2017년도 문화재위원회

제1차 민속문화재분과 회의록

- ▣ 일 시 : 2017. 2. 14.(화) 14:00~16:20
- ▣ 장 소 : 국립고궁박물관 회의실
- ▣ 출석위원 : 백영흠(위원장), 석대권, 정명섭, 홍형순,
김봉렬, 남해경, 김왕직, 주상희(이상 8명)
- ▣ 심의내용 및 의결사항 : 이하 자료와 같음

<현상변경 허용기준 도면-변경전>

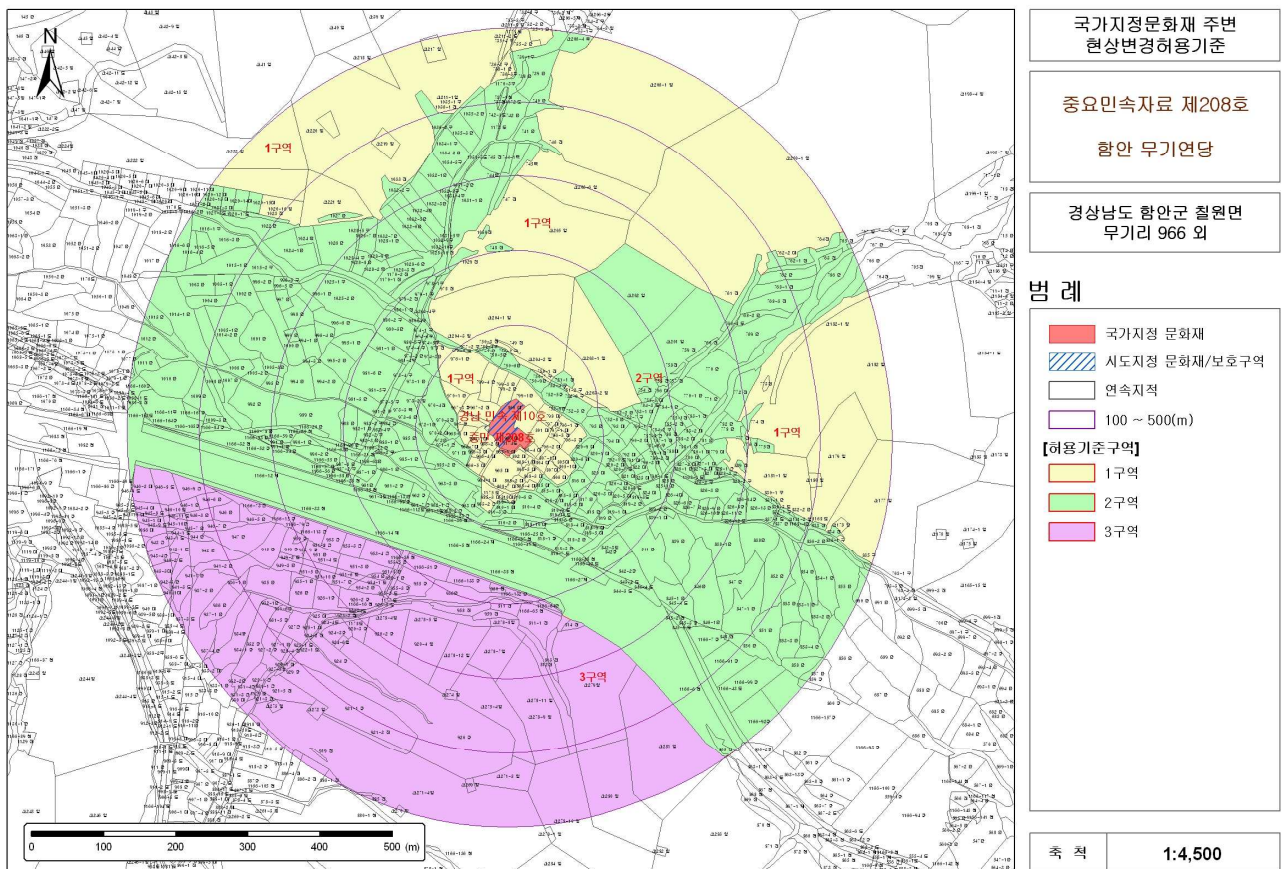
라. 현지조사 의견(문화재위원 ○○○/ 2016.8.11)

- 남동쪽 845-1~1133-92장은 기존 공장지역으로 2구역에서 3구역으로 함
- 기준안의 용어 및 공통사항은 새로 마련된 작성 지침대로 함

- 조건부가결
 - “1,2구역에서 기존 건축물은 기존 범위내에서 개·보수 허용“으로 조정

<현상변경 허용기준 도면-변경전>

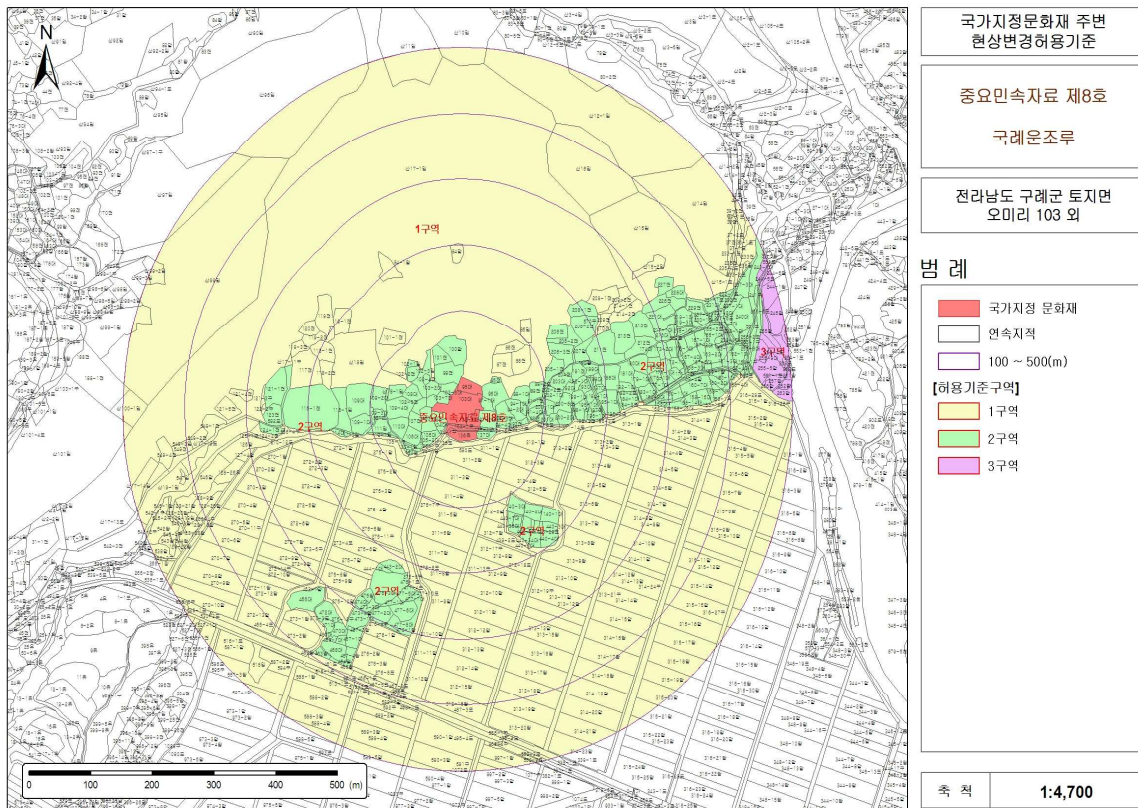
라. 현지조사 의견(문화재위원 ○○○/ 2016.8.18)

- 허용기준 작성지침에 따라서 공통사항 적용사항 조정(2구역에 한해 기존 건축물은 기존 범위 내 개·재축 허용), 1구역은 개별심의로 조정, 층수 기준은 제외하고 높이로만 설정하는 것이 필요함
- 문화재 인접지역은 일체성 보호를 위해 1구역으로 조정하는 것이 좋을 것으로 판단됨
- 전시관 신축 지역, 서측 건축물이 들어선 지역, 남측 대로 바깥측은 역사문화 환경을 고려 2구역으로 조정하는 것이 좋을 것으로 판단됨

- 조건부가결
 - “1,2구역에서 기존 건축물은 기존 범위내에서 개·보수 허용“으로 조정
